Rapport de contrôle d'installations électriques à basse et à très basse tension

RÉF. 87/2025/99599/D01:1

DATE DU CONTRÔLE 08/04/2025 (8:55 - 9:57)
 ADRESSE DU CONTRÔLE Rue de Valduc 12 - 1320 Beauvechain

Adresse de l'installation	Rue de Valduc 12 - 1320 Beauvechain
Type de locaux	Unité d'habitation (maison)
Objet du contrôle	Demande dans le cadre d'une vente
Propriétaire	[REDACTED]
Responsable des travaux	non communiqué
Dérogations applicables/appliquées	Installations électriques domestiques ancien RGIE (8.2.2.)
Organisme à l'origine du PV précédent	SGS

Schéma(s) unifilaire(s) de l'installation

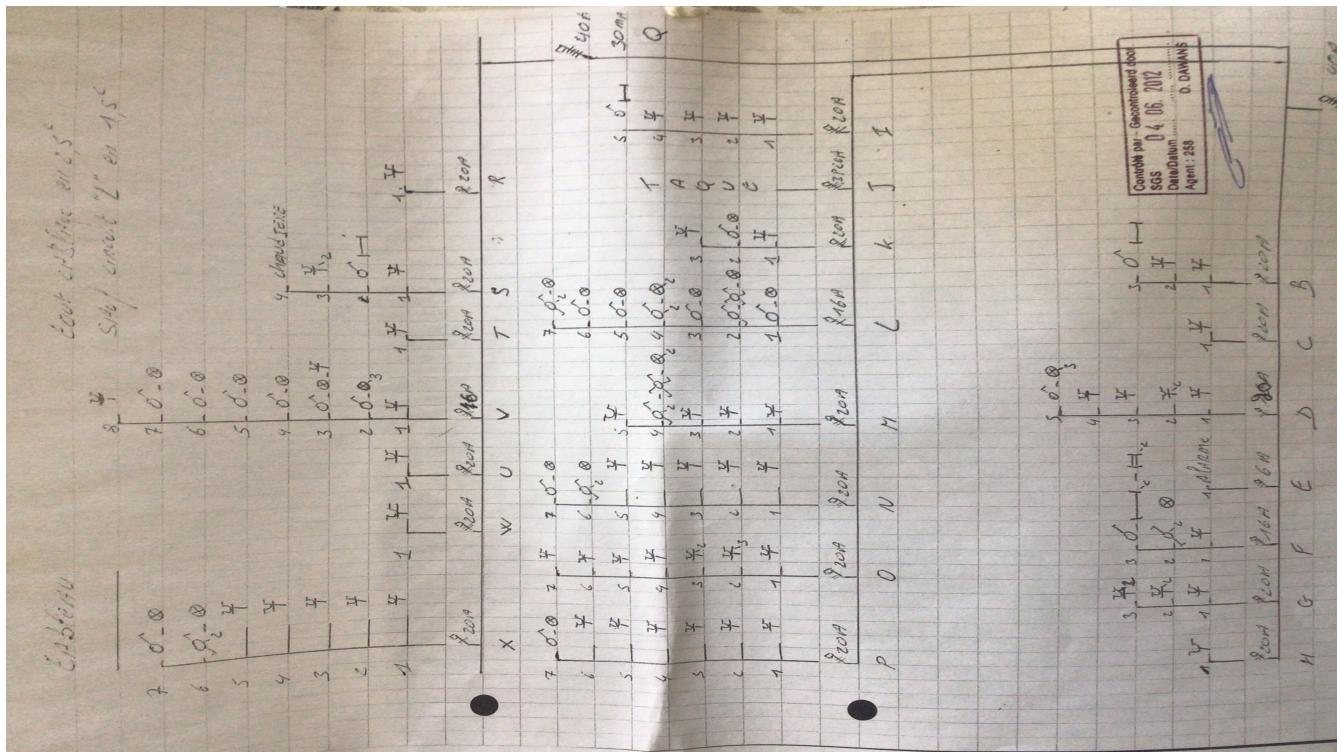
- Les schémas unifilaires et plans de position ne sont pas conformes. - 3.1.2.;6.4.6.;6.5.7.;9.1.2.
- La résistance de dispersion de la prise de terre dépasse 100Ω. - 4.2.3.2.

- N'est pas renseigné sur les schémas unifilaires et plans de position l'adresse de l'installation, les coordonnées du responsable des travaux et du propriétaire. Ces derniers devront signer et dater ces schémas. - 3.1.2.;6.4.6.;6.5.7.;9.1.2.

- Les plans et schémas seront à adapter en fonction des travaux de mise en conformité qui seront réalisés.
- L'habitation étant meublée, il se peut que tout n'a pu être vérifié.
- Les schémas unifilaires et plans de position doivent renseigner l'adresse de l'installation, les coordonnées du responsable des travaux et du propriétaire. Ces derniers devront signer et dater ces schémas.
- Lors d'une rénovation de l'installation électrique, les dérogations pourraient ne plus être appliquées.
